委員および一般からのご意見

①委員からの流域委員会の審議に関する意見、指摘 (2004/11/16～2004/12/02)

②一般からの流域委員会へのご意見、ご指摘 (2004/11/16～2004/12/02)

《真の岩倉峽疎通量》

<参考資料 2.>

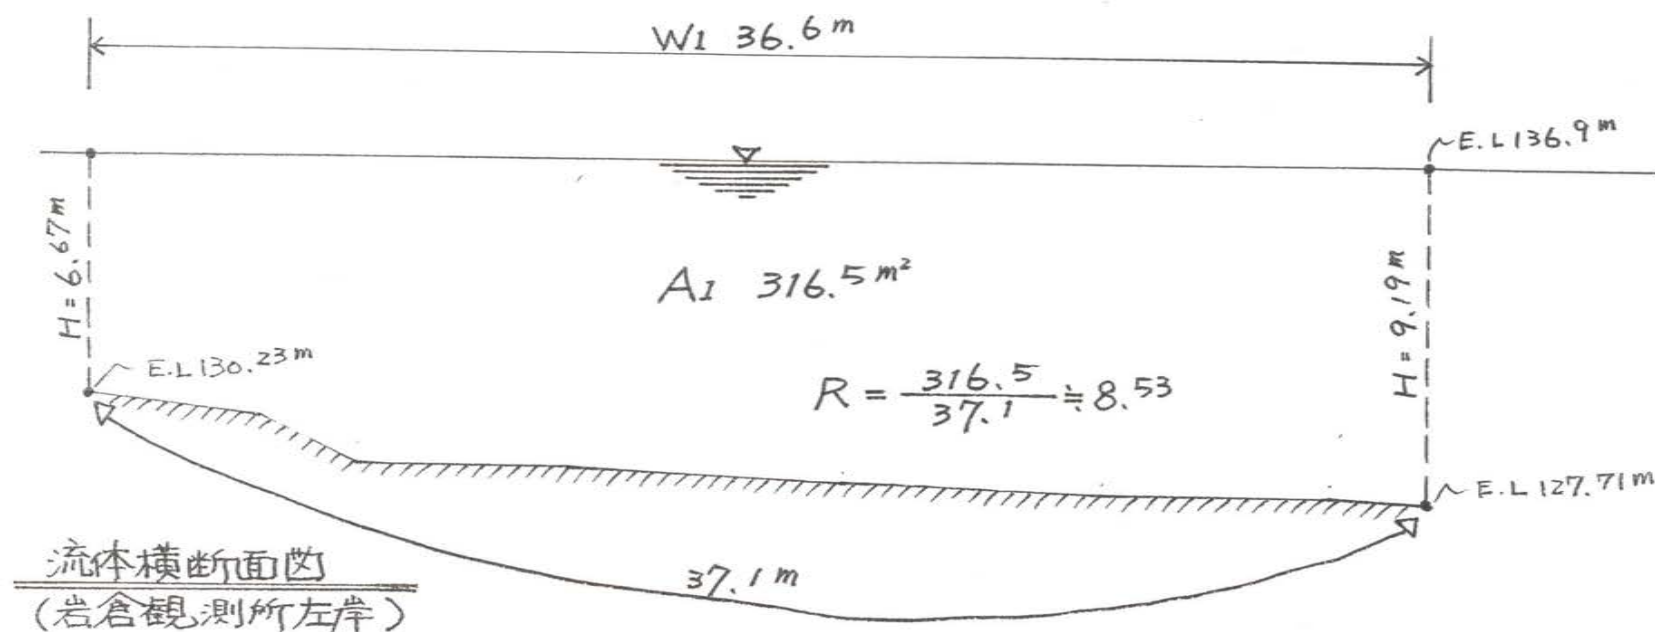
A₀ 部分 流量計算

n の条件: 竹藪があり、その背後で河道せばまる。n = 0.12 を採用。

$$v = \frac{1}{n} \sqrt[3]{R^2 I} \approx \frac{1}{0.12} \sqrt[3]{4.83^2 \times 0.0033} \approx 8.33 \times 2.86 \times 0.057 \approx 1.36 \text{ (m/s)}$$

$$Q_0 = 223.0 \text{ (m}^2\text{)} \times 1.36 \text{ (m/s)} \approx 303.3 \text{ m}^3/\text{s}$$

<参考資料 3.>

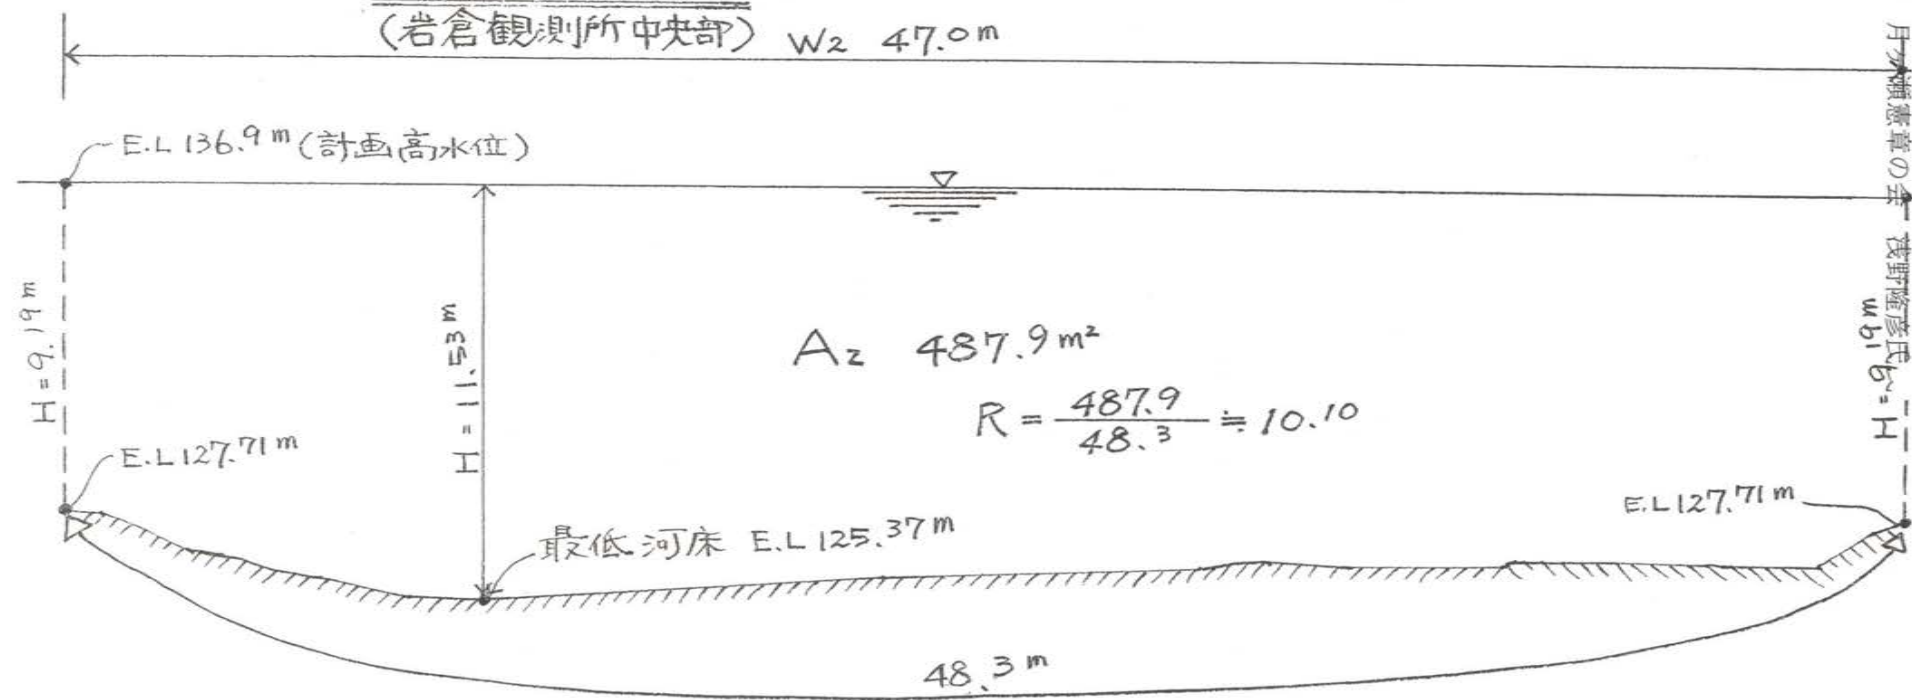
A1 部分流量計算

n の条件: や、竹藪に流れが邪魔され、背後で河道せばまり
 縦渦が生じる。 $n = 0.1$ とする。

$$v = \frac{1}{n} \sqrt[3]{R^2} \sqrt{I} \approx \frac{1}{0.1} \sqrt[3]{8.53^2} \sqrt{0.0033}$$

$$\approx 10 \times 4.17 \times 0.057 \approx 2.38 \text{ (m/s)}$$

$$Q_1 = 316.5 \text{ (m}^2\text{)} \times 2.38 \text{ (m/s)} \approx 753.3 \text{ m}^3/\text{s}$$

<参考資料 4.>

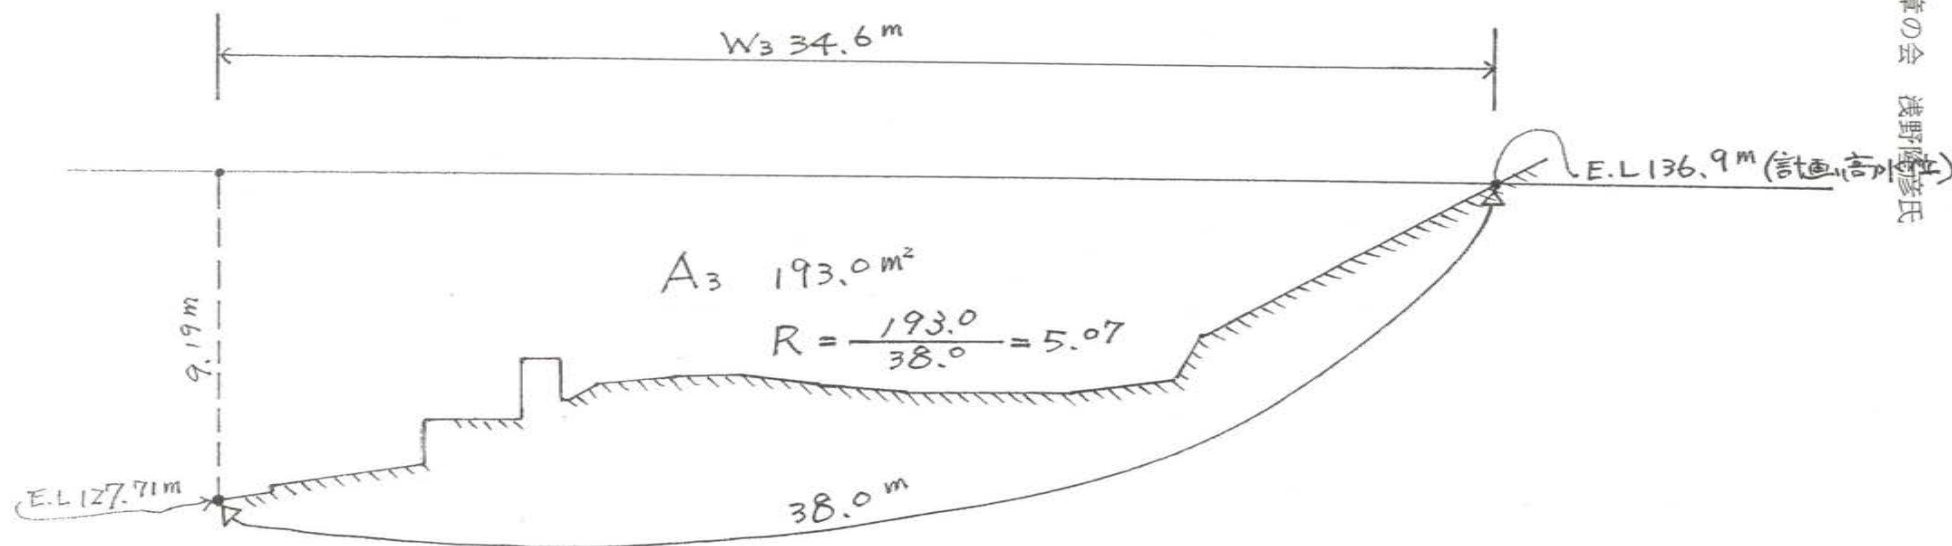
A_2 部分流量計算 n の条件: 左岸側 A_1 部分に縦渦が生じる影響を考慮し、 $n = 0.04$ とする。

$$v = \frac{1}{n} \sqrt[3]{R^2 \sqrt{I}} = \frac{1}{0.04} \sqrt[3]{10.10^2 \sqrt{0.0033}} = 25 \times 4.67 \times 0.057$$

$$= 6.65 (m/s)$$

$$Q_2 = 487.9 (m^2) \times 6.65 (m/s) = 3,244.5 m^3/s$$

<参考資料 5.>

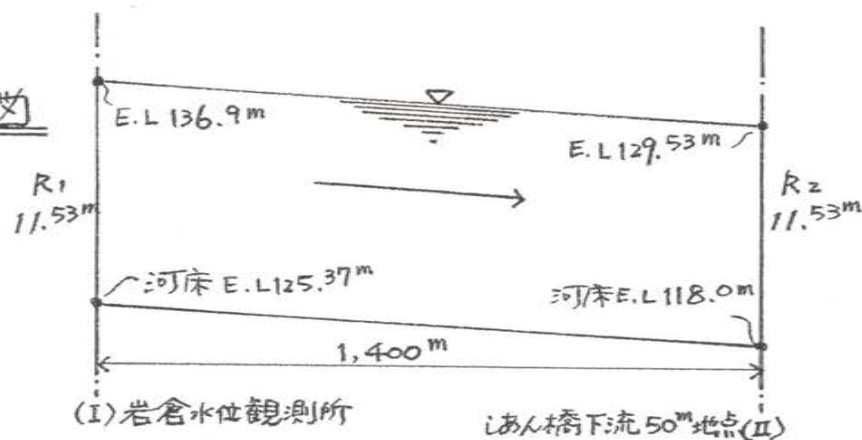
A₃ 部分流量計算

n の条件: 河道としては抵抗の少ない表面であるが、直ぐ観測塔が存在するので、 $n=0.04$ とする。

$$v = \frac{1}{n} \sqrt[3]{R^2} \sqrt{I} \approx \frac{1}{0.04} \sqrt[3]{5.07^2} \sqrt{0.0033}$$

$$\approx 25 \times 2.95 \times 0.057 \approx 4.2 \text{ (m/s)}$$

$$Q_3 = 193.0 \text{ (m}^2\text{)} \times 4.2 \text{ (m/s)} = 810.6 \text{ m}^3/\text{s}$$

合計流量 $Q_T = Q_0 + Q_1 + Q_2 + Q_3 = 303.3 + 753.3 + 3,244.5 + 810.6 = 5,111.7 \text{ m}^3/\text{s}$

但し、A₀ 部分については遷流渦になり、下流へ流れない現象が推測され、A₁ 部分の左端部分も同じ現象が考えられるので、最低値も $Q_T - (Q_0 + \frac{1}{2}Q_1) = 5,111.7 - (303.3 + \frac{753.3}{2}) \approx 4,431 \text{ m}^3/\text{s}$ と見做す。

<参考資料 6.>

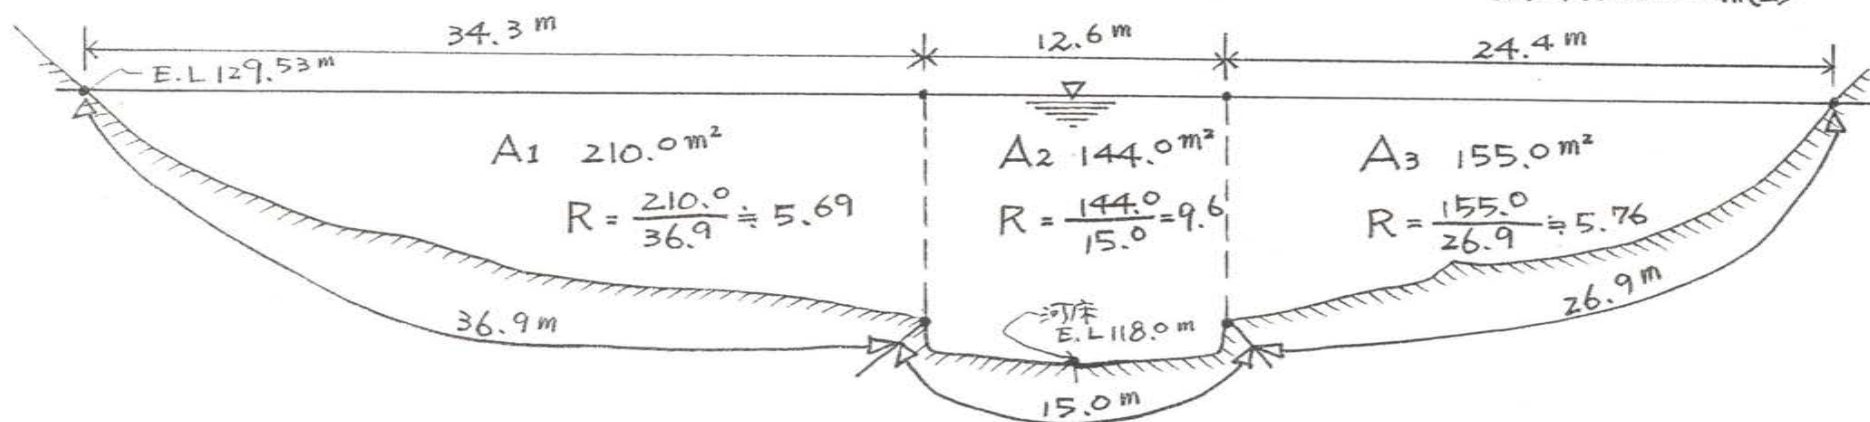
A1 部分 流量計算

$$n = 0.035 \text{ とする。}$$

$$Q_1 = 210.0 (\text{m}^2) \times 6.6 (\text{m/s}) = 1,386.0 \text{ m}^3/\text{s}$$

$$Q_2 = 144.0 (\text{m}^2) \times 13.1 (\text{m/s}) = 1,886.4 \text{ m}^3/\text{s}$$

$$Q_3 = 155.0 (\text{m}^2) \times 6.6 (\text{m/s}) = 1,023.0 \text{ m}^3/\text{s}$$

合計流量 $Q_T = Q_1 + Q_2 + Q_3 = 1,386.0 + 1,886.4 + 1,023.0 = 4,295.4$

$\therefore$ 岩倉峽最狹窄部疎通量 $4,295 \text{ m}^3/\text{s}$ 以上
